『2026年3月までの放射性固体廃棄物等の想定保管量の反映並びに一部の一時保管エリアの名称及びBG程度の瓦礫等の保管運用方法の変更』に伴う実施計画変更予定に関して

2023年9月22日

東京電力ホールディングス株式会社

図1 瓦礫等の想定保管量

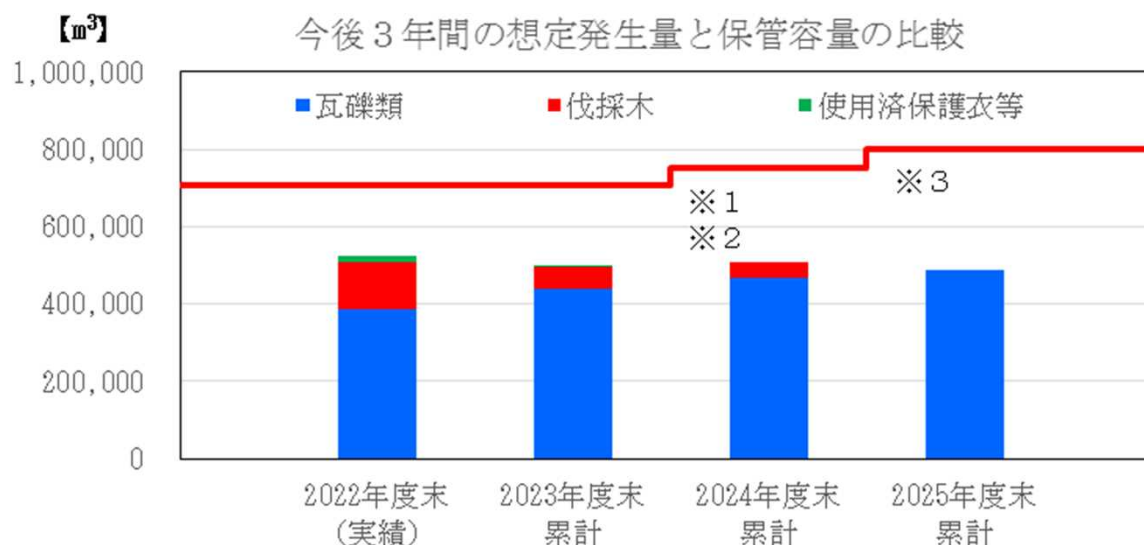
- 2022年度の瓦礫等及び放射性固体廃棄物の保管量の実績及び2023年度～2025年度の想定保管量を反映する
- 各年度にて、想定保管量に対して保管容量は満足する見込み
- 次ページ以降で、瓦礫類，伐採木，使用済保護衣等及び放射性固体廃棄物の想定保管量を記載

- ※1：瓦礫類一時保管エリアA 2に保管を開始することによる増加
- ※2：固体廃棄物貯蔵庫第10-A棟，固体廃棄物貯蔵庫第10-B棟の運用を開始することによる増加
- ※3：固体廃棄物貯蔵庫第10-C棟の運用を開始することによる増加

図2 瓦礫類の線量区分毎の想定保管量と保管容量の比較

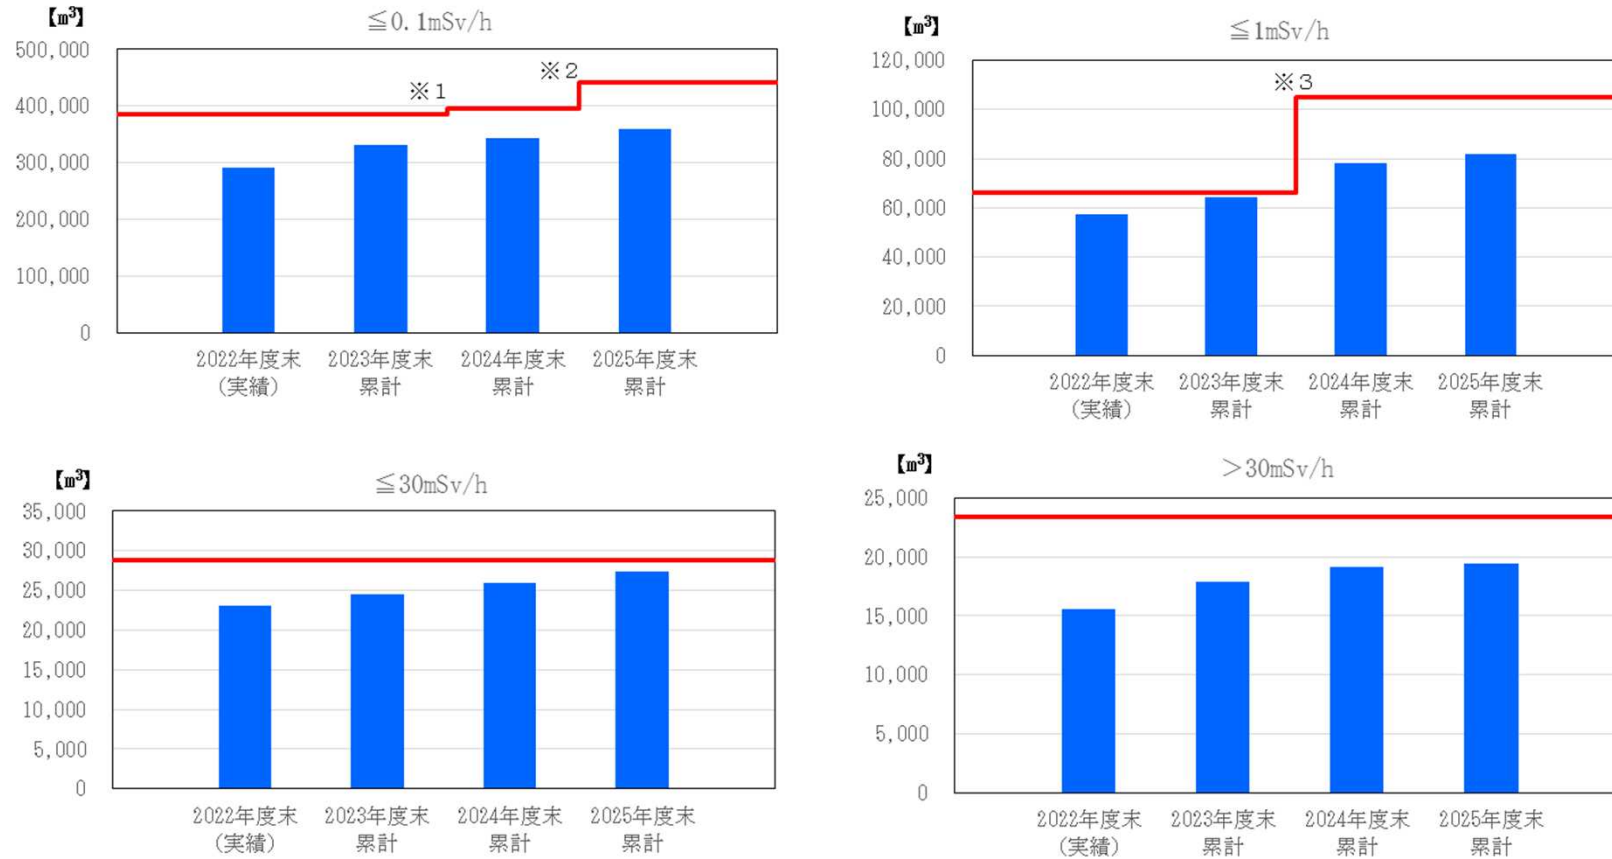
- 以下のとおり、線量区分毎の瓦礫類の想定保管量に対して保管容量は満足する見込み

- ※ 1 : 瓦礫類一時保管エリア A 2 に保管を開始することによる増加
- ※ 2 : 固体廃棄物貯蔵庫第 1 0 - C 棟の運用を開始することによる増加
- ※ 3 : 固体廃棄物貯蔵庫第 1 0 - A 棟, 固体廃棄物貯蔵庫第 1 0 - B 棟の運用を開始することによる増加

図3 伐採木の想定保管量と保管容量の比較

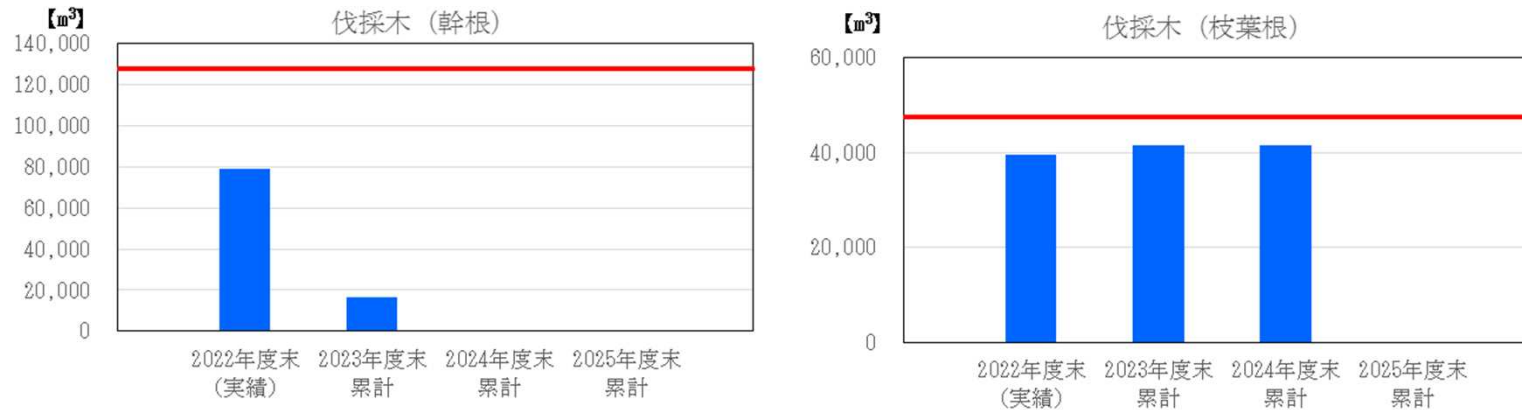
- 以下のとおり、伐採木の想定保管量および使用済保護衣等の想定保管量に対して保管容量は満足する見込み

図4 使用済保護衣等の想定保管量と保管容量の比較

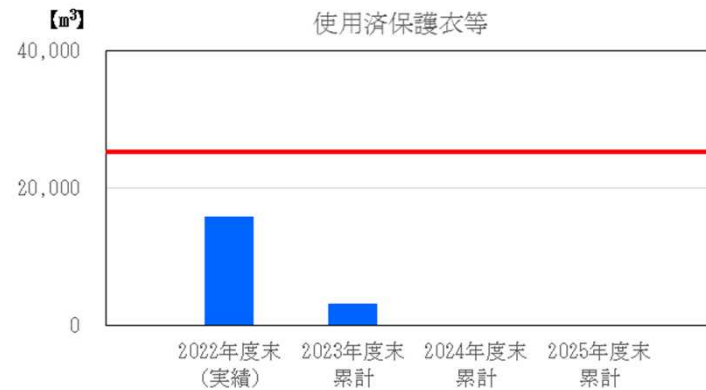
※：一時保管エリアA A, k, lは、瓦礫類と使用済保護衣等を保管するが、主に瓦礫類の保管をすることから、その保管容量は除外
 ※：一時保管エリアG, H, Mは伐採木と瓦礫類（除草作業で発生した草等）及び使用済保護衣等を保管するが、主に伐採木を保管することから、その保管容量は除外

図5 放射性固体廃棄物の想定発生量と保管容量の比較

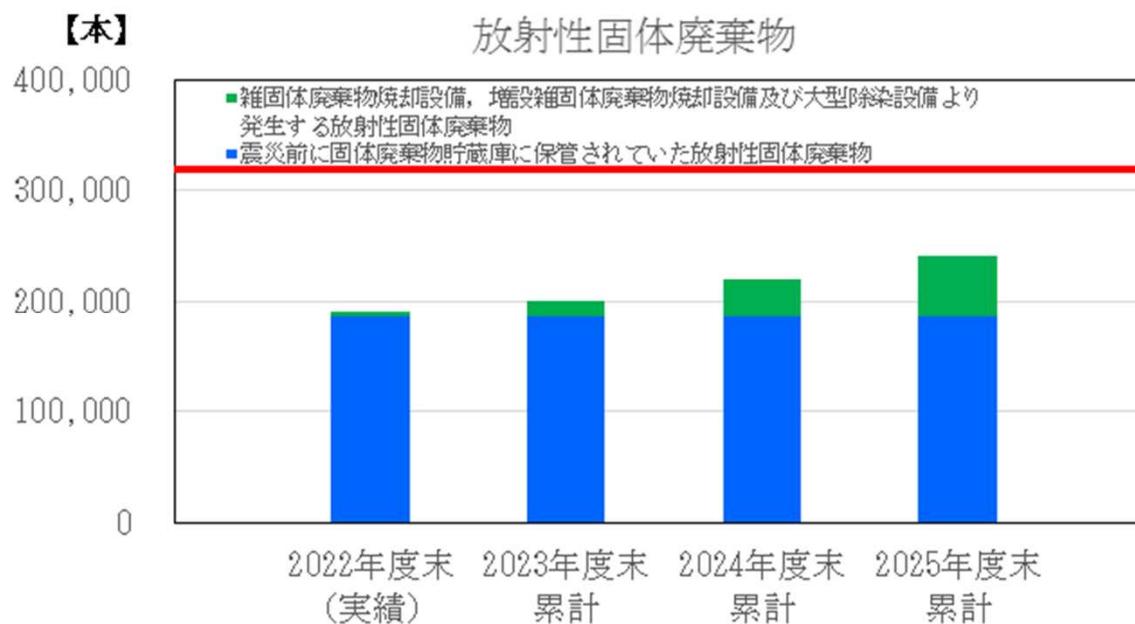
- 以下のとおり、放射性固体廃棄物の想定保管量に対して保管容量は満足する見込み

● 統合エリア

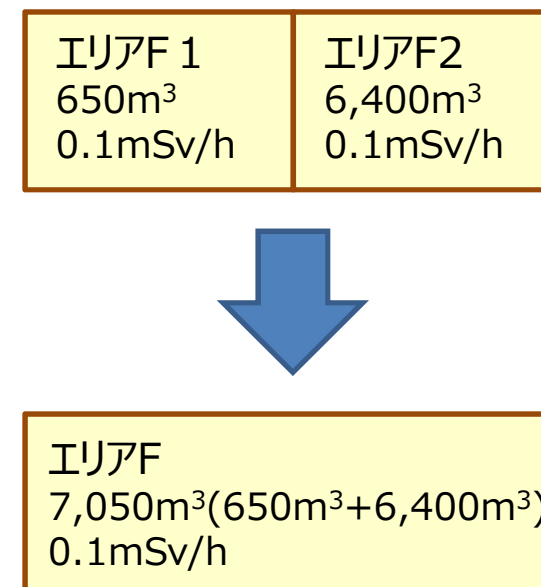
- ✓ 保管管理の業務効率化の観点から、受入目安表面線量率が等しく又隣接するエリアは統合させる。
- ✓ なお、エリア名称の変更であるため、敷地境界線量に変動はない。
- ✓ 現場巡視の確認内容は同じであり、これからも適切な保管に努めていく。

- ✓ 現在、コンテナ外観点検を実施しており、点検作業に伴い多くのコンテナがエリア間を移動している。
- ✓ コンテナを隣接するエリアに移動させる際に必要な管理票作成の煩雑さを軽減できる。

エリア名称		保管容量 (m ³)		受入目安 表面線量率 (mSv/h)
統合前	統合後	統合前	統合後	
エリアF 1	エリアF	650	7,050	0.1
エリアF 2		6,400		
エリアX	エリアX	7,900	16,620	1
エリアn		8,720		
エリアDD 1	エリアDD	4,050	10,800	0.005
エリアDD 2		6,750

1. 除染装置処理水タンク撤去の目的

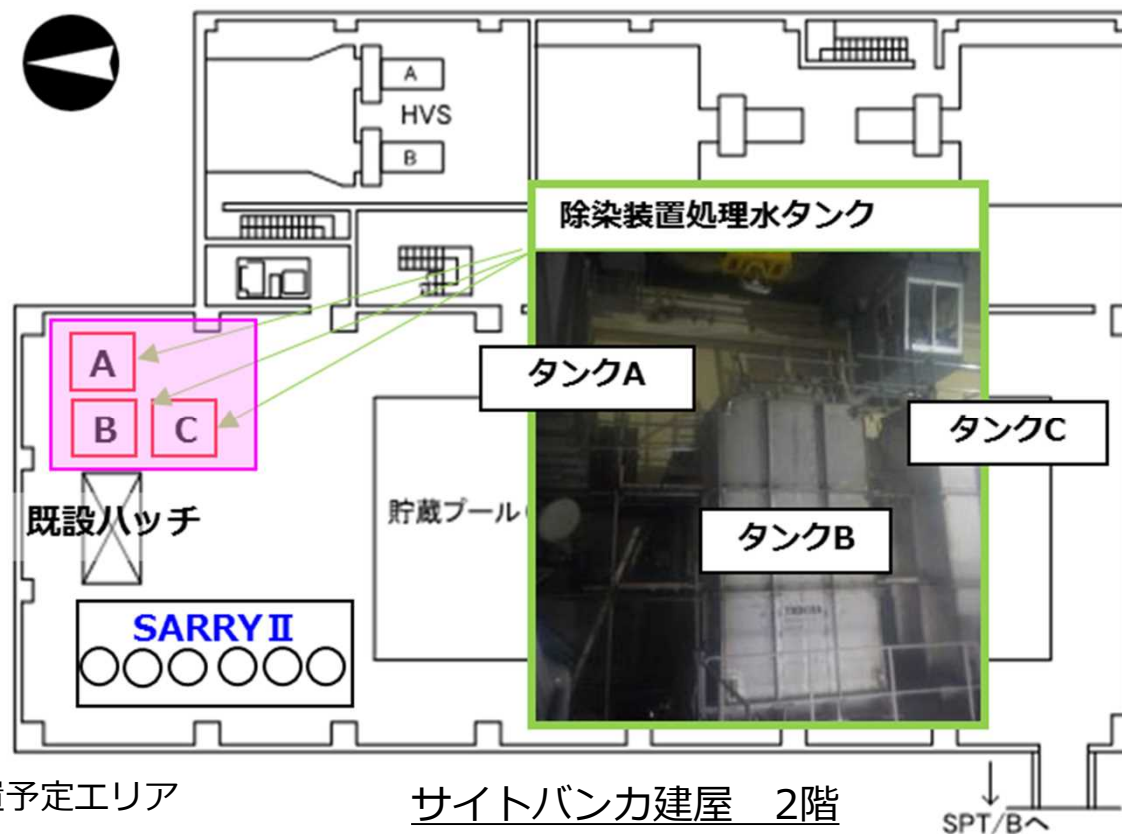
- セシウム吸着装置の後段へ新設を検討しているフィルタ設備（α核種除去設備）の設置において、搬入性向上やセシウム吸着装置と接続する配管敷設距離の合理化を図る観点から、現在運用休止中で使用見込みがない凝集沈殿設備処理水タンク（以下、「除染装置処理水タンク」という。）3基のエリアが候補となっているため、干渉するタンクの撤去について報告する。
- 現在、撤去方法については実施計画Ⅱ章2.5汚染水処理設備等2.5.3添付資料、添付資料-28記載の撤去方法について、「特定原子力施設の解体・撤去」の申請と併せて申請すること報告する。

図－1 処理装置（セシウム吸着装置，第二セシウム吸着装置，第三セシウム吸着装置，除染装置）の系統構成図に対する移送配管の設置範囲

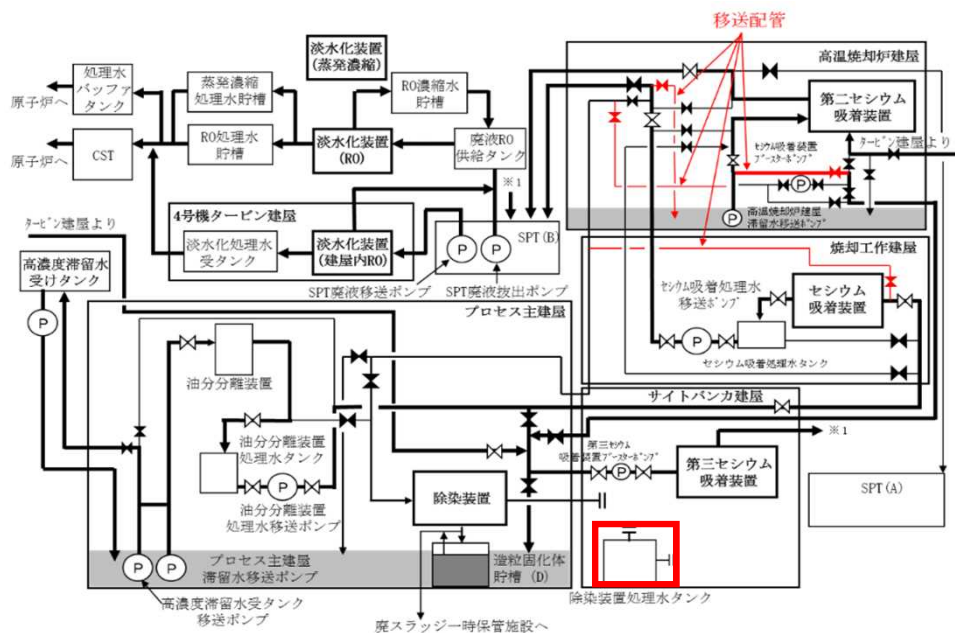
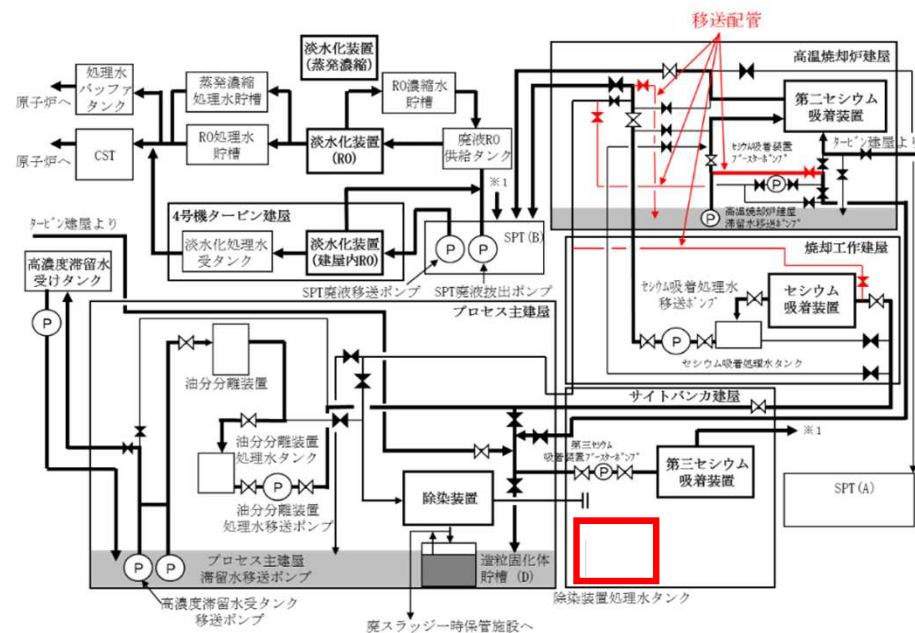
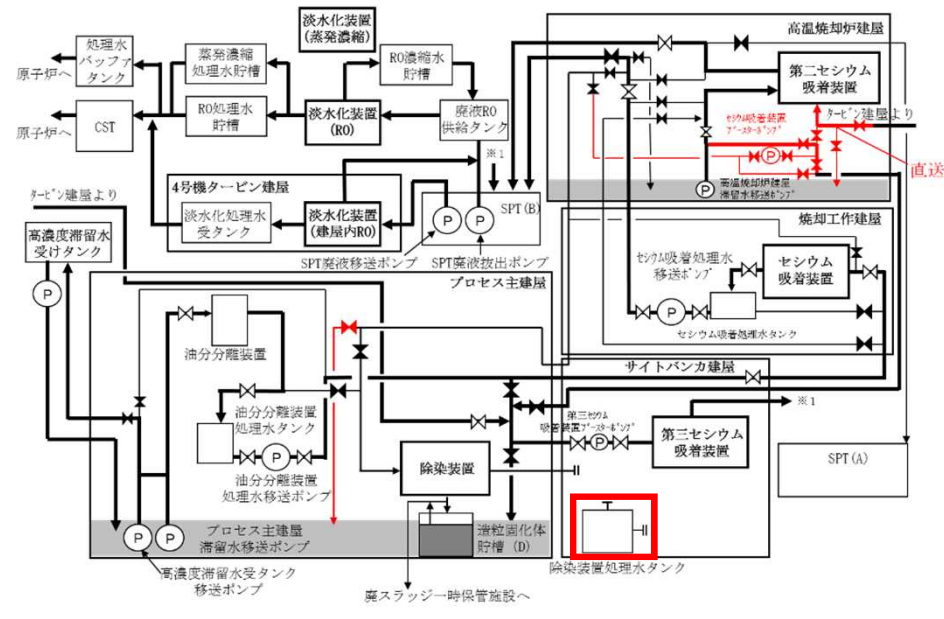
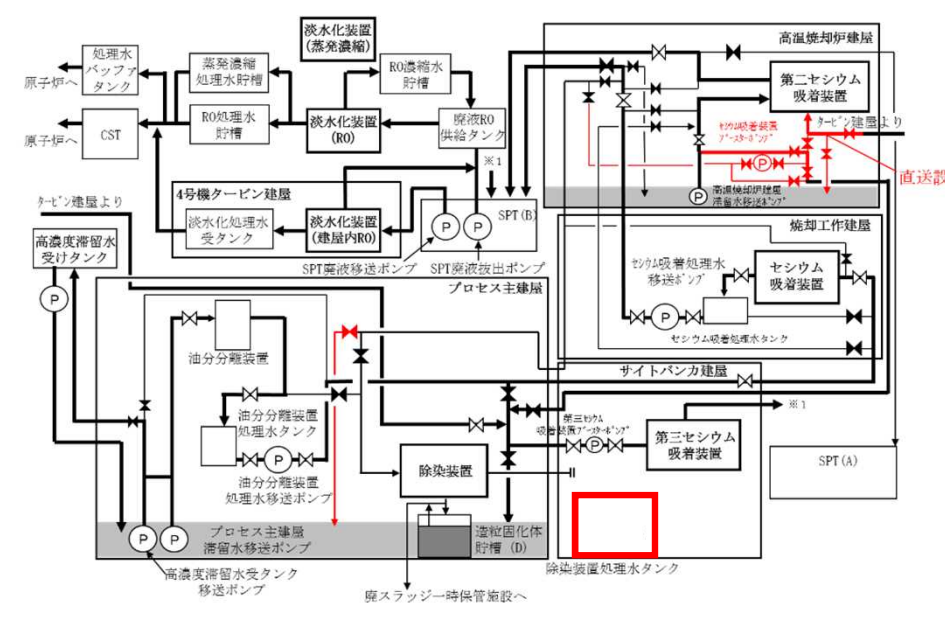
変更前	変更後
<p>(中略)</p> <p>(中略)</p>	<p>(中略)</p> <p>(中略)</p>
<p>添付資料 - 1</p> <p>図-3 処理装置（セシウム吸着装置、第二セシウム吸着装置、第三セシウム吸着装置、除染装置）の系統構成図</p>	<p>添付資料 - 1</p> <p>図-3 処理装置（セシウム吸着装置、第二セシウム吸着装置、第三セシウム吸着装置、除染装置）の系統構成図</p>

参考 2. 窒素封入設備系統概略図

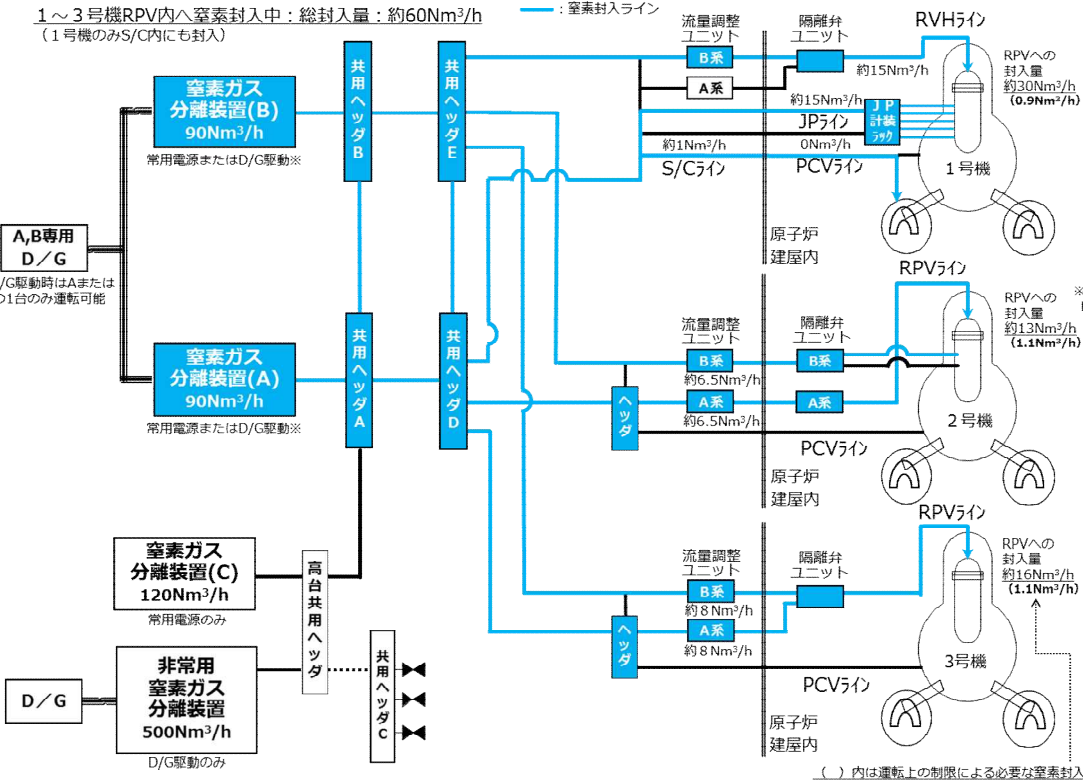
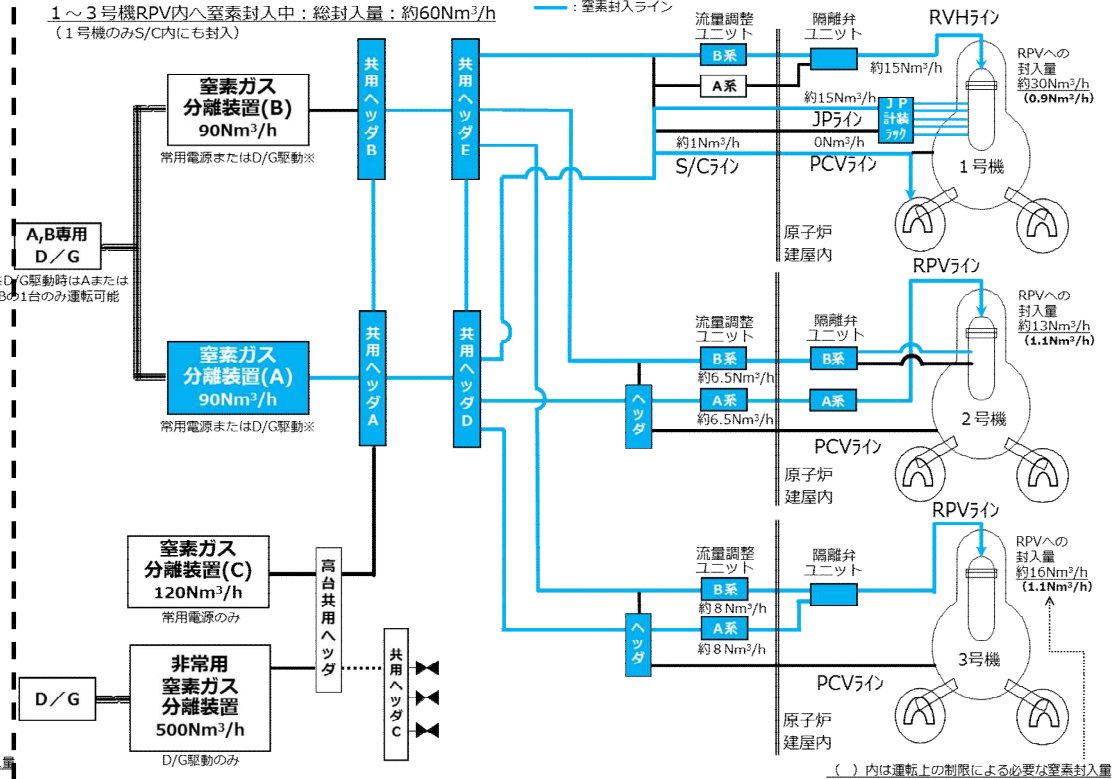
- 窒素ガス分離装置の運転台数を 2台運転から1台運転 とする。

- 窒素ガス分離装置1台で1～3号機のR P V及びP C Vを不活性雰囲気に維持するために必要な窒素を供給することが可能。
- 実施計画は運転中の窒素封入設備について、『窒素ガス分離装置1台が運転中であること』を要求しており、運用変更後も実施計画上の要求は満足する。
- 設置当時の窒素ガス分離装置においては、設置環境が悪かったことや保全の知見がなかったことで装置の自動停止が頻発したが、現在は、設備点検による知見の拡充や環境改善、リプレースを経て設備の信頼性が向上しており、近年では装置の自動停止はなく安定している。
- 窒素ガス分離装置が停止した場合は、速やかに待機号機を起動させることにより機能は維持される。
